**COMMANDE**

MALATERRE

Suivant Arc ci-joint n° 2022060256
merci de me refaire le trapèze Rep. 1
le bas de pente de l'ensemble
n'est pas de 1210 comme écrit en
ma cde manuscrite (page 1) mais il
nous faut 1245. Du coup le nouveau
trapèze pourra aller plus loin tout en
conservant le bas avec la hauteur
mini de 460 mm.

page 1

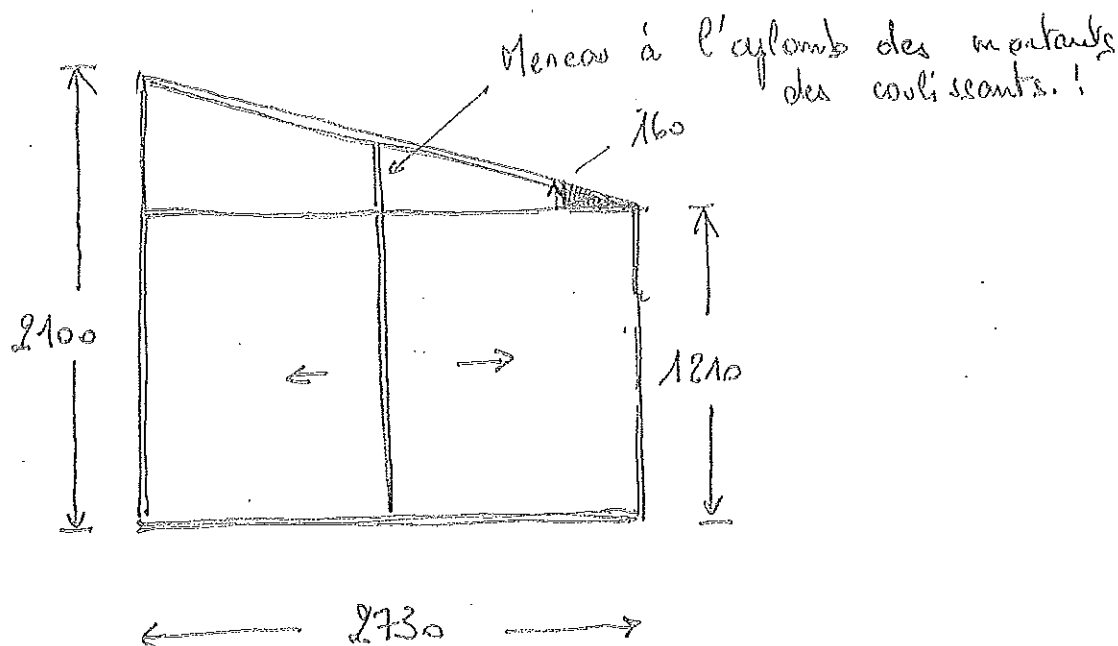
Suivant votre devis ED 2201062
du 14/01/2022. (attention
Modifs)

attention use int.!

dim. totales !

vit. de service D. sur coulissant

2

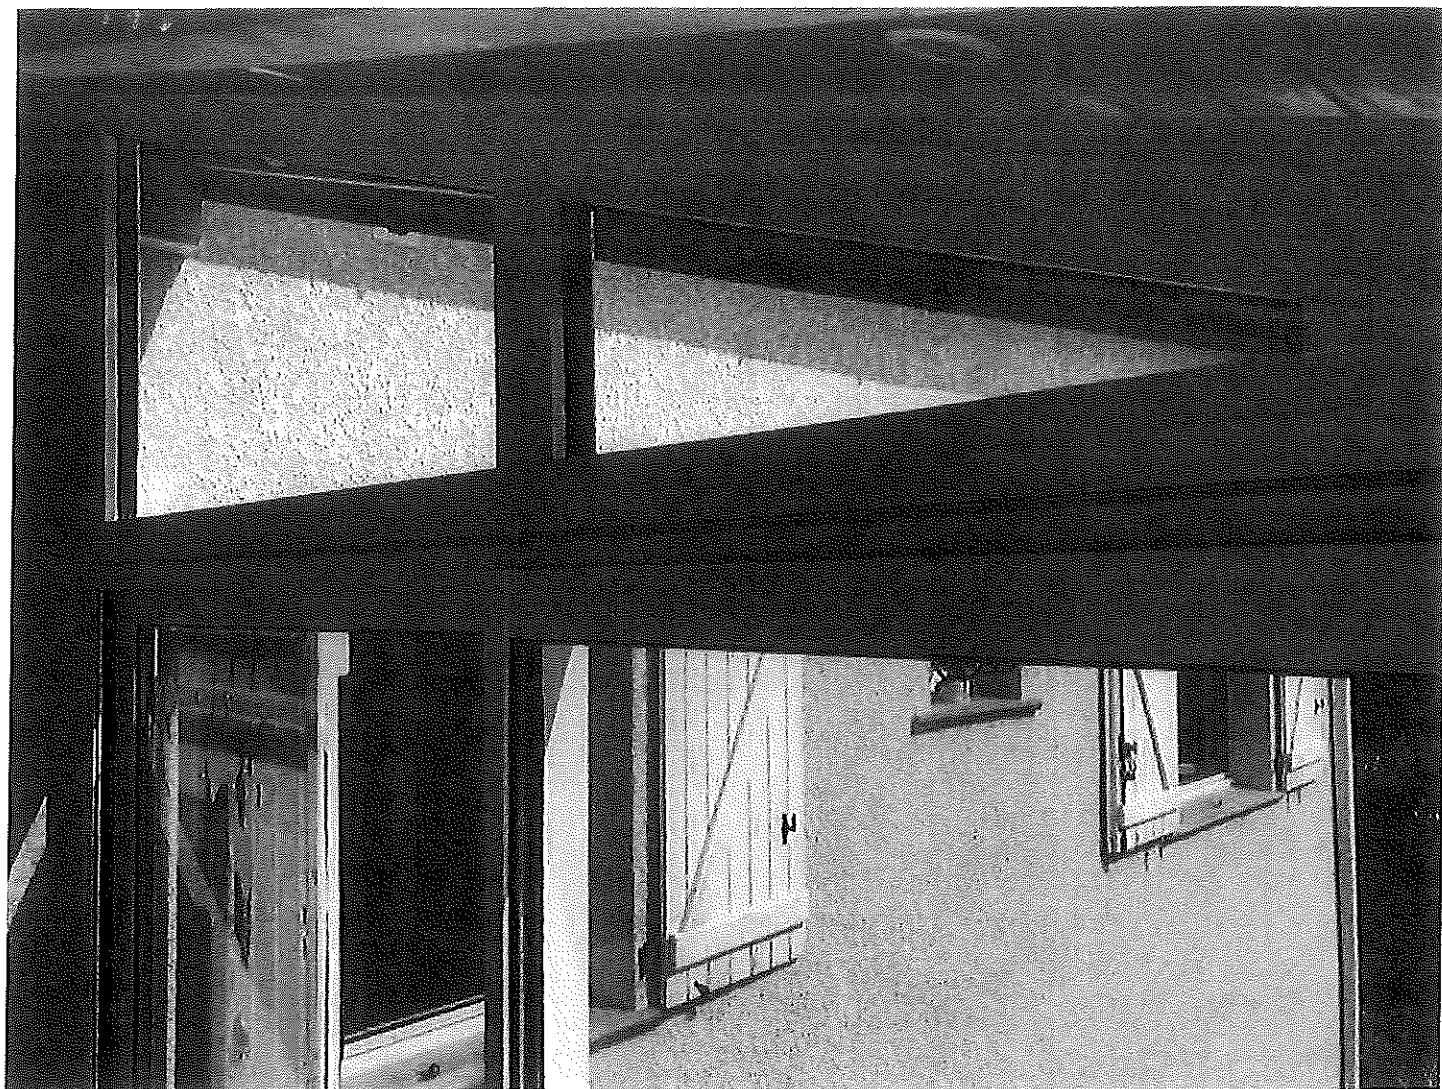
Voir photos jointes 2 et 3 pour
comprendre le problème.

Toujours avec 1 meneau vertical
à l'aplomb du coulissant.
